DETERMINAZIONE DEL DIRIGENTE SERVIZIO VIA/VINCA 18 novembre 2024, n. 744

[ID VIP 12522] - Parco agrivoltaico denominato "LUCERA" di potenza pari a 37,25 MW, con sistema di accumulo integrato da 15 MW e relative opere di connessione alla RTN, da realizzarsi nei Comuni di Lucera (FG) e San Severo (FG).

Istanza per il rilascio del Provvedimento di VIA statale ex art. 23 del D.lgs. n. 152/2006 e ss.mm.ii.

Proponente: X-ELIO LUCERA S.R.L.

Figura 04: Area dell'impianto fotovoltaico su cartografia PPTR con segnalazione dei vincoli delle componenti culturali ed insediative

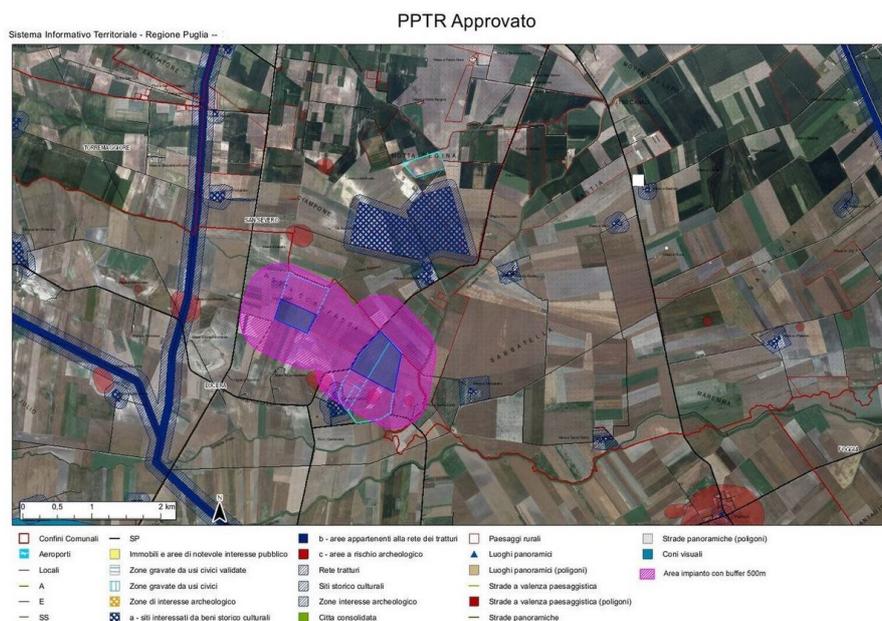
Si segnala la vicinanza a UCP: a-Siti Interessati da Beni Storico Culturali: Segnalazioni Architettoniche:

- **Masseria La Motticella – Cod FG004421 – Masseria - Età contemporanea - distante 350 m dal campo Est;**
- Masseria Sabbatella – Cod FG002433– Masseria - Età contemporanea - distante 1.10 km dal campo Est;
- Masseria Celentano o Motta della Regina – Cod FG002433– Masseria - distante 0.95 km dal campo Est;
- Masseria Bastia – Cod FG002432– Masseria - Età contemporanea - distante 0.95 km dal campo Est;

Si segnala la vicinanza a UCP: c- aree a rischio Archeologico: Area a rischio Archeologico:

- **La Motticella – Cod FG002177– Villaggio - Età Neolitico - distante 80 m dal campo Est;**
- **La Motticella – Cod FG002178 – casale/insediamento - Età medievale - distante 190 m dal campo Est;**
- **La Motticella – Cod FG001627– Villaggio - Età Neolitico - distante 285 m dal campo Est;**
- Masseria la Cecilia – Cod FG002160 - Villaggio - Età Neolitico – distante 795 m dal campo Ovest;
- Masseria Lamiozza – Cod FG002176 - Villaggio - Età Neolitico – distante 1.00 km dal campo Ovest;

Figura 05: Area dell’impianto fotovoltaico con cavidotto e SSE su cartografia PPTR con segnalazione di tutti i vincoli

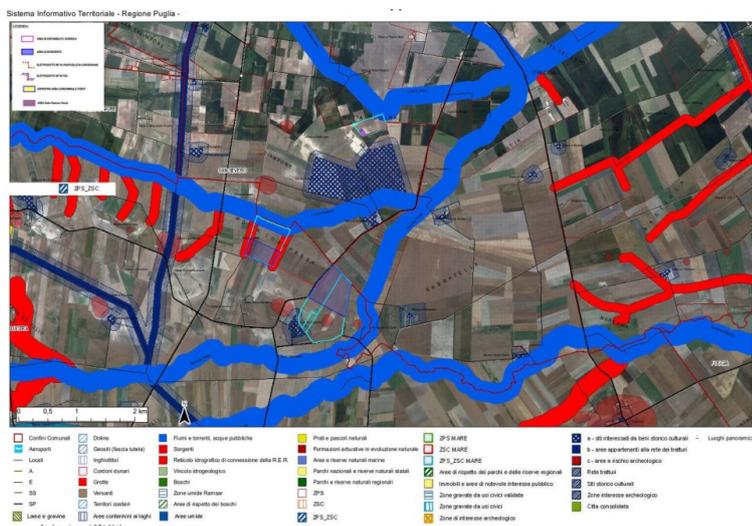
Il cavidotto in MT invece intersecherà i seguenti vincoli:

- **BP "Fiumi, Torrenti, acque pubbliche:** Torrente Triolo - Cod FG0075 e Rio il Canaletto Cod FG0078;
- UCP paesaggi rurali;

Dall'analisi della cartografia del PPTR si riscontra che alcuni vincoli presenti sull'area ricadono sulle particelle catastali di progetto ma non nell'area recintata adibita all'impianto. (Fig.05). Si riscontra in prossimità del campo Ovest l'UCP-Reticolo idrografico di connessione della R.E.R. (Canale presso il Canaletto).

Figura 06: Area dell’impianto Fotovoltaico con indicazione delle aree NON IDONEE ai sensi del R.R. 24/2010

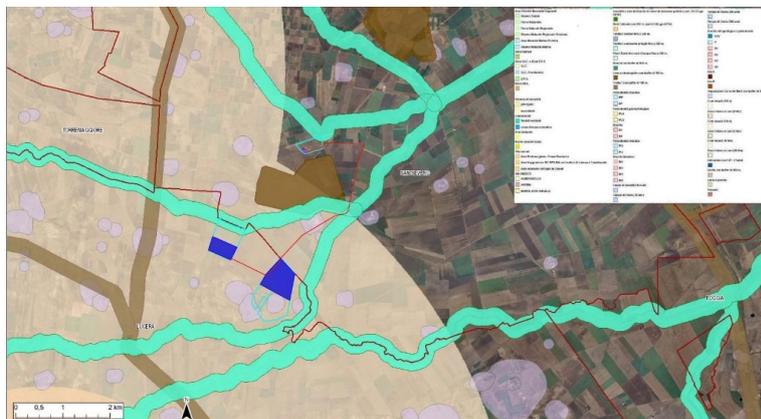
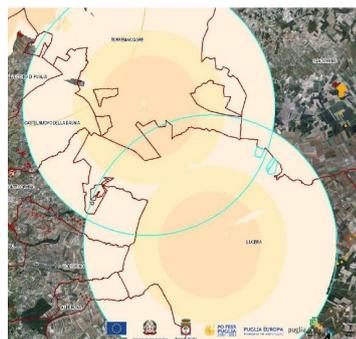
I campi Ovest ed Est ricadono nei coni visuali dei 10 Km di Castel Fiorentino-Comune di Torremaggiore.
 Il campo Est ricade nei coni visuali del Castello di Lucera.
 Nella “AS_LUC_REP_RELAZIONE_PAESAGGISTICA” si afferma che “le due aree di impianto si trovano in realtà a valle di rilievi arrotondati i quali di fatto schermano l’impianto AFV, non rendendoli visivamente traguardabili dai coni visivi di Castel Fiorentino e Castello di Lucera.” ma la planimetria di profilo,

allegata nella relazione con andamento del terreno è poco leggibile e non si percepisce la posizione dell'impianto agrivoltaico e l'altezza dei pannelli utilizzata per il riscontro.

Figura 07: Area dell'impianto Fotovoltaico su cartografia PAI

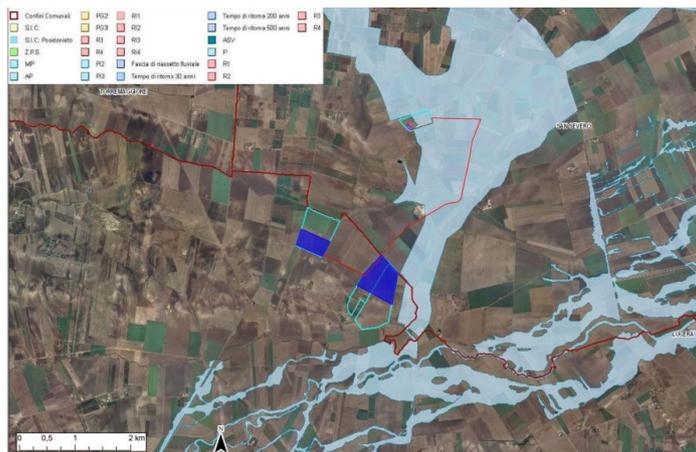
Dalla consultazione della cartografia del PAI (Fig.07) risulta che il cavidotto attraversa con aree a pericolosità idraulica BP, MP o AP. Per quanto riguarda il vincolo idrogeologico il cavidotto sarà realizzato con la tecnologia TOC e sarà ubicato su strada pubblica esistente avendo cura di mantenere le tubazioni in cui sono posati i cavi al di sotto di 1,5 m dal fondo dell'alveo fluviale.

Figura 12: Particolare moduli fotovoltaici

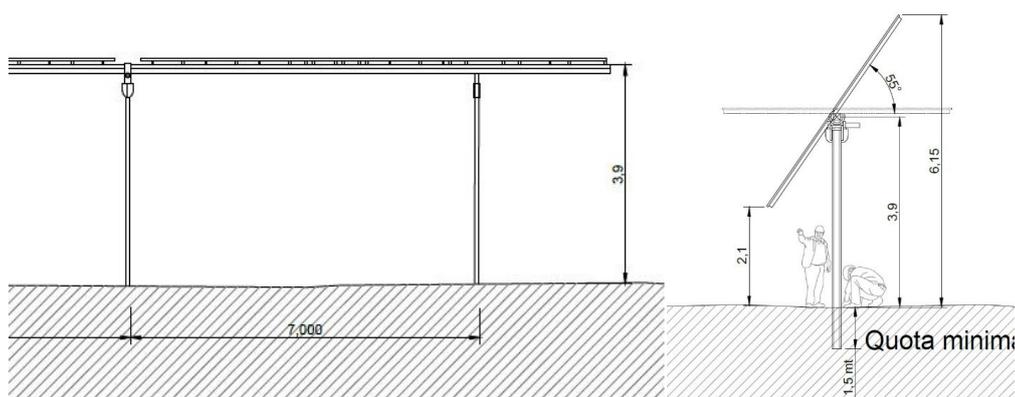
Si osserva che la configurazione spaziale del sistema agrivoltaico e l'altezza minima di moduli da terra, influenza lo svolgimento delle attività agricole su tutta l'area occupata dall'impianto agrivoltaico. Nelle relazioni tecniche ed in particolare nella Relazione Agrivoltaico non è riportato alcun riferimento all'altezza da terra dei moduli fotovoltaici ma si rimanda semplicemente all'elaborato grafico "AS_LUC_G_3_3_2_STRUTTURE_E_FONDAZIONI" da cui si deduce che l'altezza minima da terra del modulo fotovoltaico è di 2.10 m. I calcoli forniti dal committente prevedono la messa a cultura di tutta l'area sotto i pannelli perché l'altezza è tale da permettere le lavorazioni (Hmin 2.10m).
